改善箇所説明図①

不具合内容

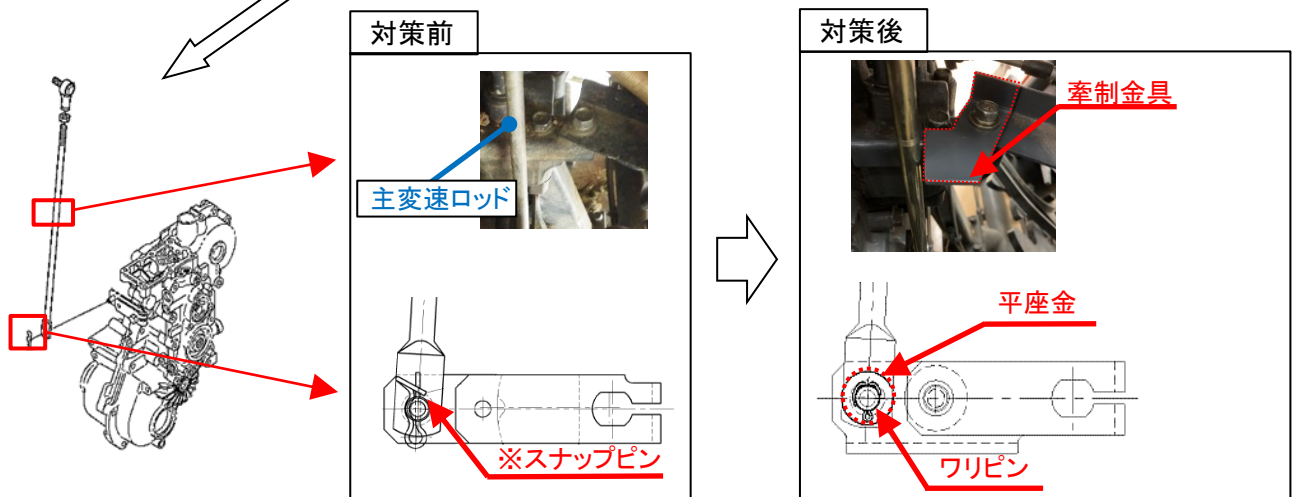
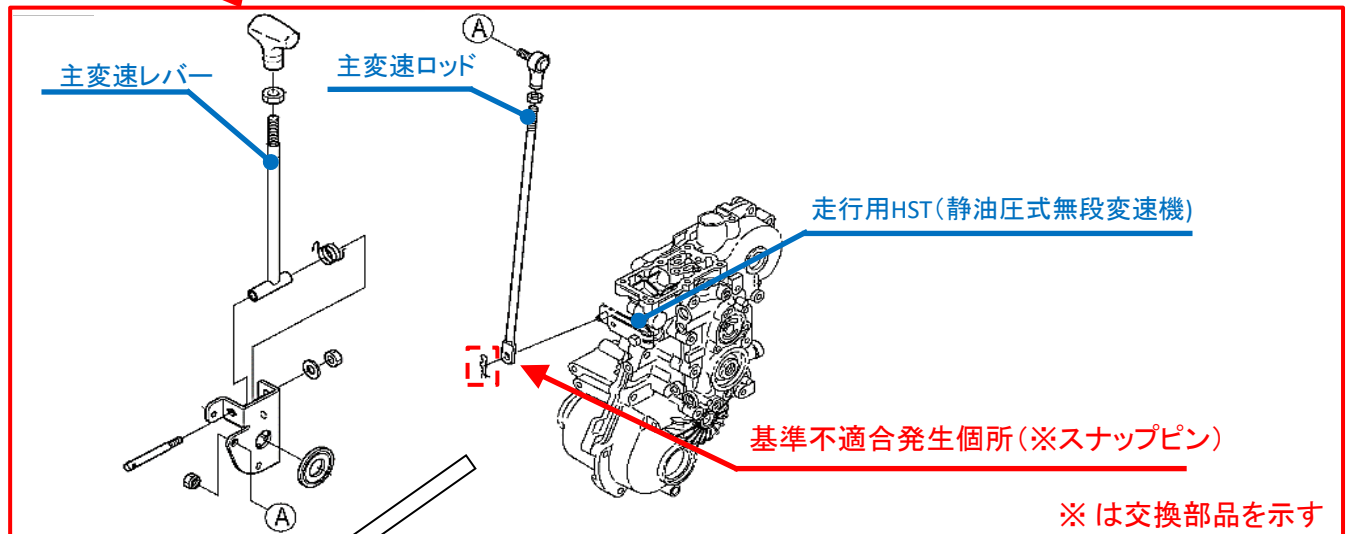
動力伝達装置において、主変速レバーに繋がった主変速ロッドと走行用HST(静油圧式無段変速機)を連結するピンの選定が不適切でスナップピンによる連結としたため、ワラ等の引っ掛けでスナップピンが抜ける場合がある。そのため、そのまま使用を続けると、主変速ロッドがHSTから外れ、最悪の場合、主変速レバーを中立位置にしても、イグニッションキーを“OFF”にしなければ、車両が停止しないおそれがある。

【対策前】・主変速ロッドとHSTの連結にスナップピンを使用。

全車両、主変速ロッドのHST抜け方向への動きを牽制する金具を追加し、HSTと連結するスナップピンをワリピンへ変更し、平座金を追加する。

【対策後】・主変速ロッドとHSTの連結にワリピンを使用。
